Европейская экономическая комиссия

Рабочая группа по вопросам освещения и световой сигнализации

Восемьдесят первая сессия

Предложение по дополнению к новым Правилам ООН, касающимся устройств световой сигнализации (УСС)

Рис. 1

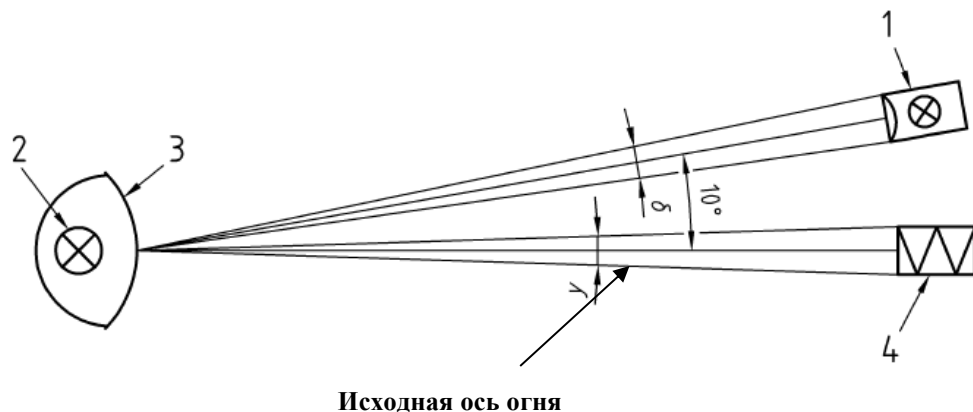
В качестве имитатора воздействия солнечного света согласно рис. 1 ниже выступает прожектор с источником света, имеющим коррелированную цветовую температуру 4 500 К–6 500 К.

Свет прожектора должен освещать по крайней мере светоизлучающую поверхность оптического элемента, обеспечивать освещенность $E = 40\,000$ люкс и иметь однородность яркости (в границах светоизлучающей поверхности) 10%.

Исходная ось огня и ось прожектора должны образовывать вертикальный угол 10° .

Плоскость, образуемая обеими осями, представляет собой рабочую вертикальную плоскость. Схема размещения должна быть такой, чтобы излучаемый прожектором свет приходился выше сигнального огня.

Результаты измерения степени воздействия солнечного света (паразитного эффекта) весьма зависят от геометрии измерения. Для получения сопоставимых результатов измерения рекомендуется проводить на расстоянии 10 м.

Допускается уменьшение этого расстояния при условии обеспечения прожектором требуемой однородности яркости, а также соблюдения всех остальных требуемых параметров, указанных в настоящем приложении, и если это разрешается инструкцией по эксплуатации измерительной головки.

Измерительную головку для определения яркости располагают таким образом, чтобы исходная ось огня совпадала с осью измерительной головки.
